Ayuntamiento Constitucional.

1855

D. Pedro Esteban Bustos: Tre construir
de nueva planta una casa en la Calle de
Embajadores n.º 30 nuevo =

CALLE DE ENBAJADORES N.º 30.

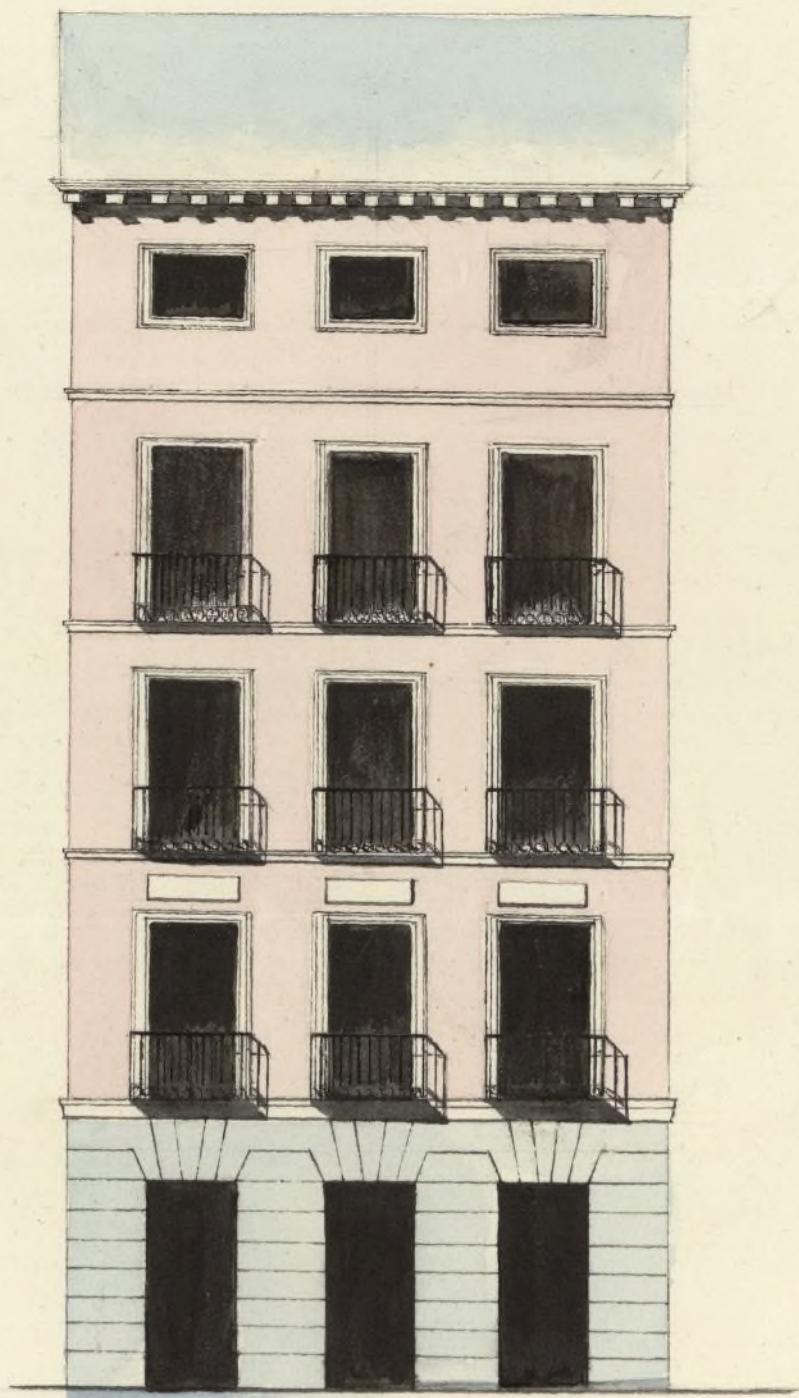
Marcada la alineacion que debe observarse con arreglo a la acordada por el Excmo Ayunt.^o en la construccion de la fachada de la casa que trata construir de nueva planta D. Pedro Esteban Bustos en la Calle de Embajadores n.^o 30 nuevo de la Manz.^a 73 resulta.

- 1.^a Que dicha fachada se establezca en linea recta en los 29 $\frac{1}{4}$ pies que tiene de extension alineando por la derecha con un punto dos y medio pies mas adentro del angulo de la casa n.^o 26 y otro que se interna tambien cuatro y cuarto pies en la medianeria derecha del n.^o 34; en cuya forma debe remutarse la nueva linea de la casa en cuestion por la derecha tres pies y seis dedos y por la izquierda o sea en la medianeria del n.^o 32, tres y medio pies dejando la finca a favor del tranvite publico cien pies cuad.² y nueve diez y seis abos de pie, que al precio de doce reales por valen la cantidad de mil doscientos seis reales y veinte y cinco maravedises, la misma que debiera abonar el Excmo Ayunt.^o al dueño de esta casa. **A**

- 2.^a La altura de la nueva fachada no excedera de 58 p.² siendo por lo menos de 14 la de la planta baja tomados por el centro de aquella.
- 3.^a Que podra construirse piso bajo, pral, segundo y tercero sin levantar boardillas vivideras en la primera crugia.

Señores de la Comision de Obras.
Examinado el plano de fachada de la casa que se trata construir de nueva planta por cuenta de D. Pedro Esteban en la calle de Embajadores n.º 30 nuevo de la manz.ª 23, formado por D. Mariano Gaybar Durán, Arquitecto por la Academia de Nobles artes de San

Fernando lo hallo arreglado a los principios del arte y acuerdos del Exmo Ayuntamiento, en esta atencion no encuentro inconveniente en que V.S.S. se sirvan conceder la licencia que se pide, observandose en la construccion el diseno presentado y bajo las reglas siguientes, excepto en la altura exterior del pino sotabanco que deba ser de solo seis pies.

En cumplimiento de lo que se me ordena en el presente oficio y teniendo á la vista el plano de la calle de Embajadores, he rectificado la alineación de la casa n.º 30. de la misma calle en conformidad á la mandada observar por el Gobierno de S. M., resultando: que la fachada debe situarse sobre la línea recta paralela y á 30 p.ª de distancia de las casas num.º 26 y 27, en cuya forma se remitirá por la derecha 3 ¼ p.ª y por la izquierda 4 p.ª

que además de la general
de buena construcción, se
observen las dos condiciones
siguientes: 1.^a Que el tra-
mite municipal rectifi-
fique la alineación ajus-
tándola a la que se halla
aprobada de Real orden
para toda la calle: y 2.^a
con arreglo a las bases a-
cordadas la casa en cues-
tion no pase en su altura
total de quince metros o
sean cincuenta y tres pies
siete pulgadas, en cuya al-
tura se comprenden los

piso bajo, principal, segun-
do y tercero, sin sotabanco,
entremuelo ni boardillas o
videras, debiendo ser de trece
pies en limpio por lo menos
la altura del piso bajo y no
tener menos de diez pies
contados de igual manera
ninguno de los demas pi-
sos. De Real orden comu-
nicada por el Sr. Minis-
tro de la Gobernacion, y con
resolucion del Excmo. lo
digo á V. C. para su inteli-
gencia y demas efectos."
